# Labormitteilung

Betr: ~~Vorl. Freigabe~~      ~~Endgült. Freigabe~~      Änderung

Bedieningsfeld  
Benennung

3362-342-1  
Zeichnungsnummer

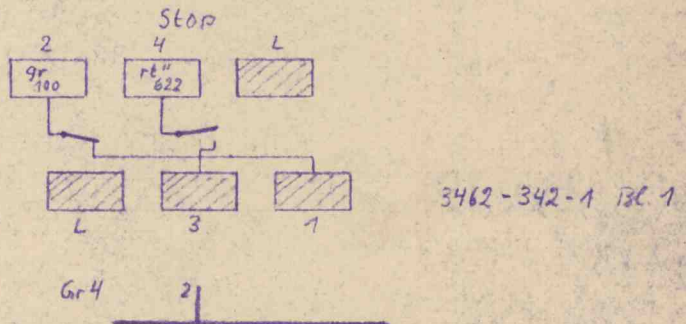
- 1) rt 622 streichen auf 7/8 ü. 4/9. (vom Lötprunkt abnehmen und spitz zusammenschweißen). ✓
- 2) ger 624 streichen auf 4/12 (ger 624 von Ta. Entsperren entfernen). ✓
- 3) gr 377 streichen auf 6/5 und 4/6 (von den Lötprunkten entfernen). ✓
- 4) gr 100 streichen auf 6/2 und 7/12 (vom Lötprunkt abnehmen und spitz zusammenschweißen). ✓
- 5) wsgn 585 streichen auf 8/2 ; 4/7 ändern in 4/12 (Verbindung 4/7-8/2 entfernen und das auf 4/7 verbleibende Drahtende auf 4/12 legen). ✓

Die Verlängerung von wsgn (auf 4/7 gewesen) nach 4/12 ist swgn.

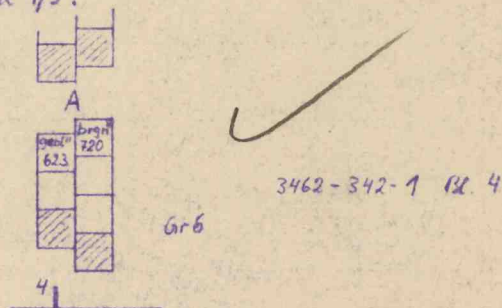
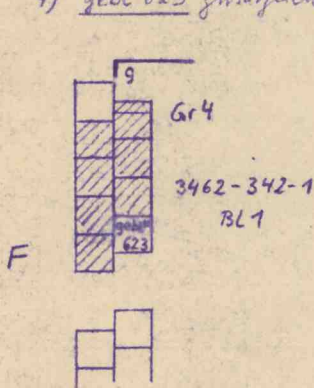
- 6) Blankdrahtbrücke an der Stop-Taste von Klemme 2-4 entfernen  
gr 100 an der Stop-Taste auf Klemme 2 legen. ✓

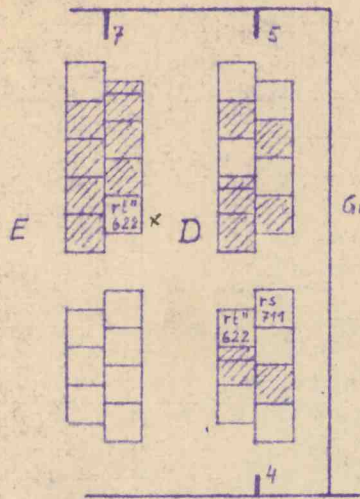
- 7) gebl 623 zusätzlich auf 6/4 und 4/9.

8) rt 622 zusätzlich auf 4/7, 4/4, 4/2, 6/2 sind 7/12. [auf 4/7 die von 4/9 abgeleiteten Drähte legen, 4/2 nicht unter 6.]

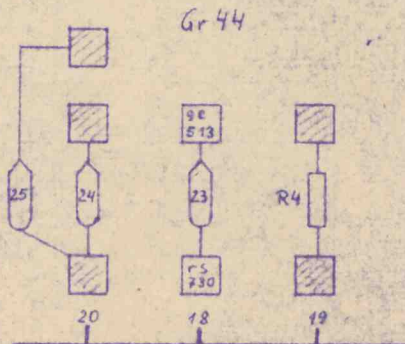
12c) rosa 730: 7/7 - 44/18

(auf 44/18 eine neue Dose D23 (M8012 NN 5457) einbauen)
